ОРГАНИЗАЦИЯ БЕЗОПАСНЫХ ПЕШЕХОДНЫХ ПЕРЕХОДОВ ДЕТЕЙ К САДУ

Школа № 1002 Дошкольное отделение № 3

ул. Щорса, 4, корп. 4

Дошкольное отделение № 3 Школы № 1002,
расположено по адресу: ул. Щорса, д.4, корп. 4

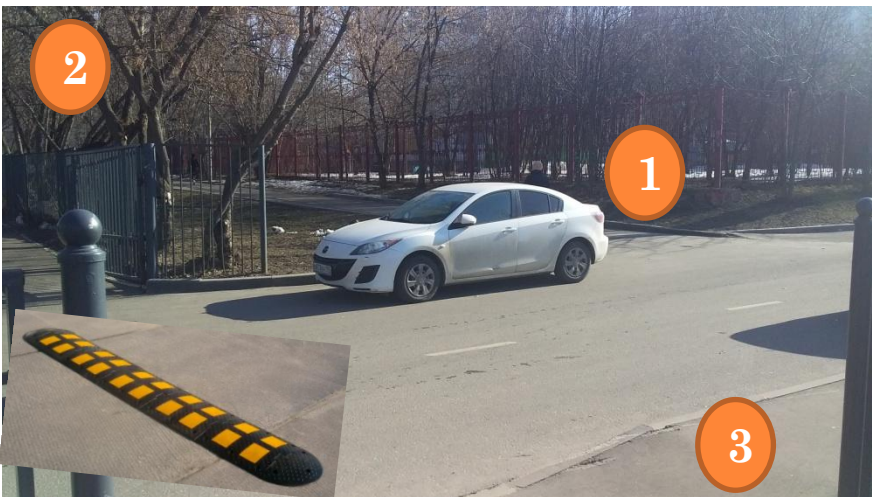
После реконструкции зеленой территории вокруг бассейна «Восход» и школьного стадиона, пешеходные переходы были смещены и в настоящий момент являются опасными не только для перехода детей, ежедневно посещающих детский сад, но и для взрослых

ОРГАНИЗАЦИЯ БЕЗОПАСНОГО ПЕШЕХОДНОГО ПЕРЕХОДА СО СТОРОНЫ ГЛАВНОГО ВХОДА_ЛЕЖАЧИЙ ПОЛИЦЕЙСКИЙ

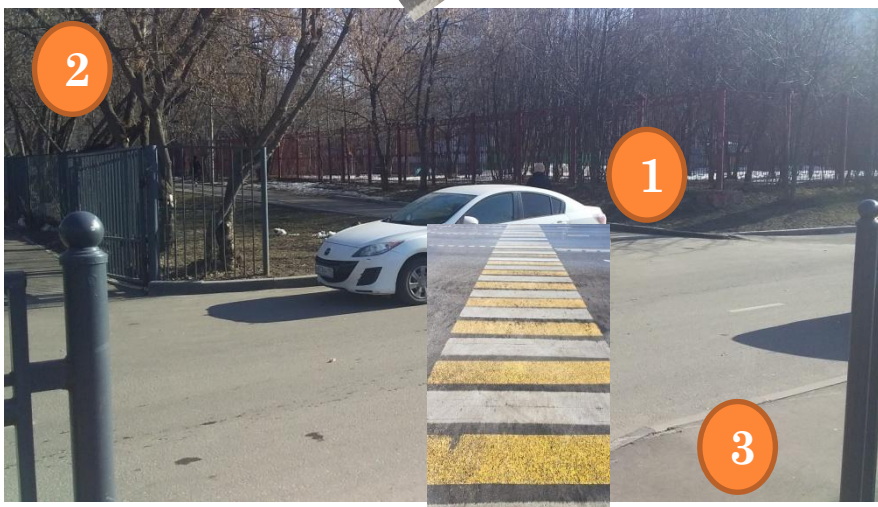
Необходимо разместить лежачий полицейский сразу за въездом на территорию Школы XXI века, так как на данном участке дороги водители зачастую не соблюдают скоростной режим и едут на высокой скорости

ОРГАНИЗАЦИЯ БЕЗОПАСНОГО ПЕШЕХОДНОГО ПЕРЕХОДА СО СТОРОНЫ ГЛАВНОГО ВХОДА_ПЕРЕХОД

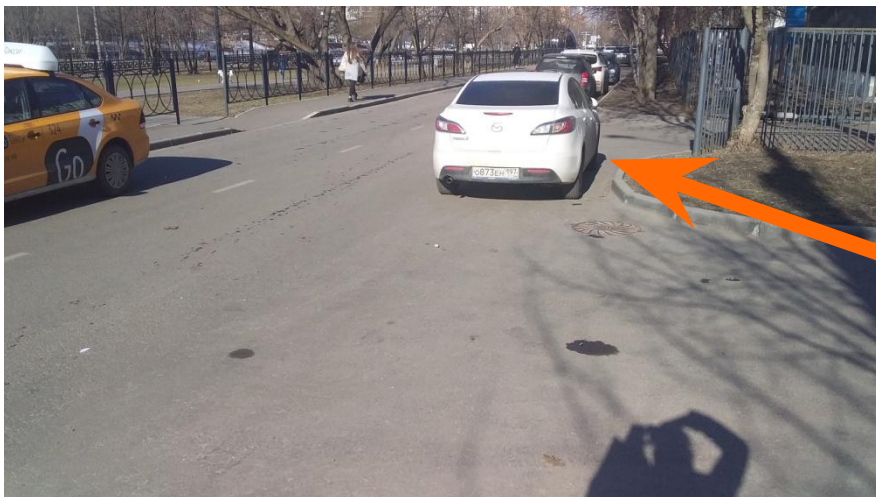
Необходимо разместить пешеходный переход по диагонали, чтобы родители беспрепятственно могли пользоваться съездами для колясок и другого детского транспорта

ОРГАНИЗАЦИЯ БЕЗОПАСНОГО ПЕШЕХОДНОГО ПЕРЕХОДА СО СТОРОНЫ ГЛАВНОГО ВХОДА_ПОЛУСФЕРА

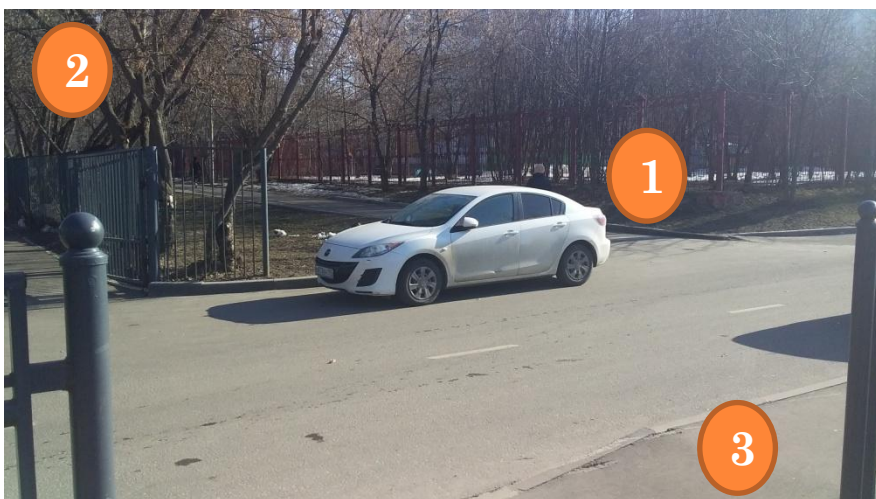
На месте белой машины необходимо разместить полусферу, так как типовая парковка полностью закрывает обзор проезжей части

ОРГАНИЗАЦИЯ БЕЗОПАСНОГО ПЕШЕХОДНОГО ПЕРЕХОДА СО СТОРОНЫ ГЛАВНОГО ВХОДА_ЛЕЖАЧИЙ ПОЛИЦЕЙСКИЙ

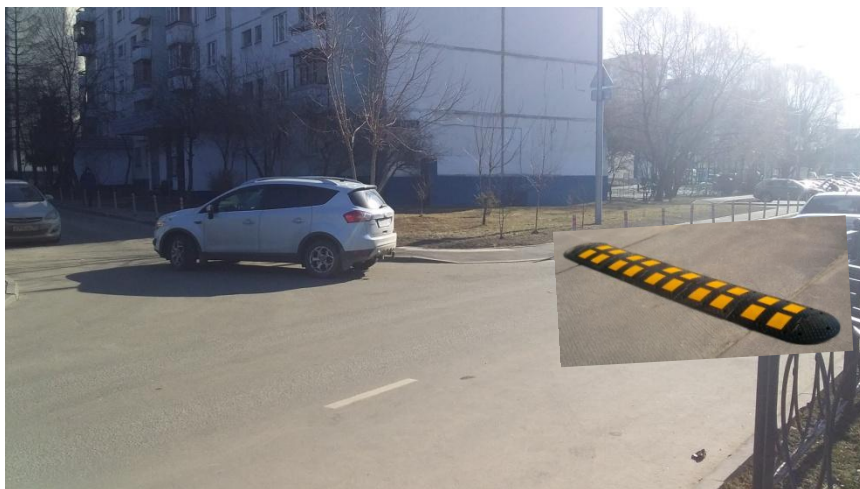
Необходимо разместить лежащий полицейский сразу до поворота к жилым домам, так как на данном участке дороги водители, поворачивая с ул. Щорса, едут на высокой скорости, видя перед собой прямую дорогу

ОРГАНИЗАЦИЯ БЕЗОПАСНОГО ПЕШЕХОДНОГО ПЕРЕХОДА СО СТОРОНЫ ЗАЕЗДА В САД_ПЕРЕХОД

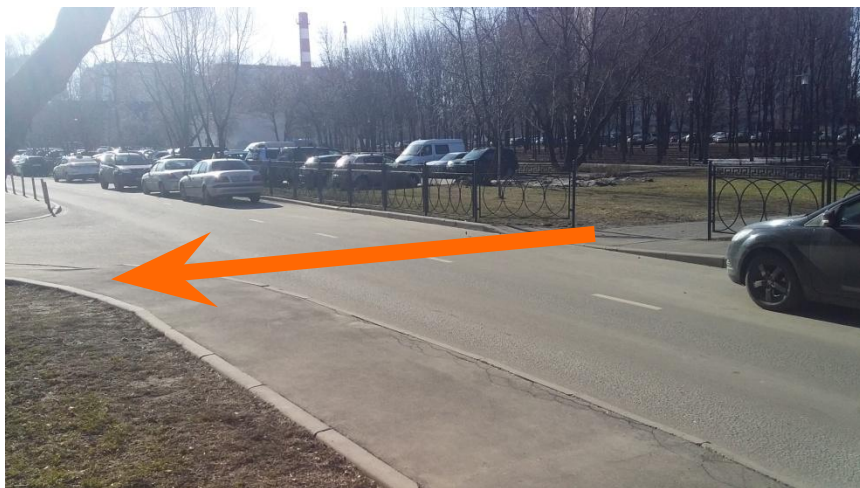
Необходимо разместить пешеходный переход по диагонали, чтобы родители беспрепятственно могли пользоваться съездами для колясок и другого детского транспорта
